**Aggiornamento - Avviso di sicurezza
Philips Respironics - Terapia respiratoria ospedaliera**

Ventilatore Philips V680

Correzione del software relativa al codice di errore 1008 - 2020-CC-HRC-004/ FCO86600058

27 maggio 2022

Identificazione del ventilatore V680

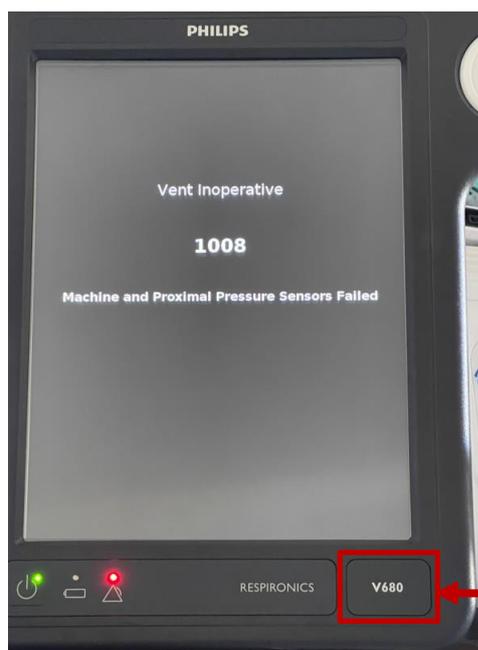
Durante la ventilazione invasiva con circuito bitubo, se il paziente tossisce con una forza sufficiente a portare la pressione del circuito oltre i 95 cmH₂O per più di 150 millisecondi, può attivarsi l'allarme "Vent Inoperative 1008: Machine and Proximal Pressure Sensors Failed" (Ventilatore non attivo 1008: dispositivo e sensori di pressione prossimali non funzionanti) (immagine mostrata di seguito), il quale causa l'interruzione della terapia e del funzionamento del ventilatore V680, che rimane comunque acceso.

Come descritto in precedenza, Philips distribuirà la versione 1.40 del software che include una modifica per evitare che possa verificarsi il codice di errore 1008 in caso di tosse del paziente.
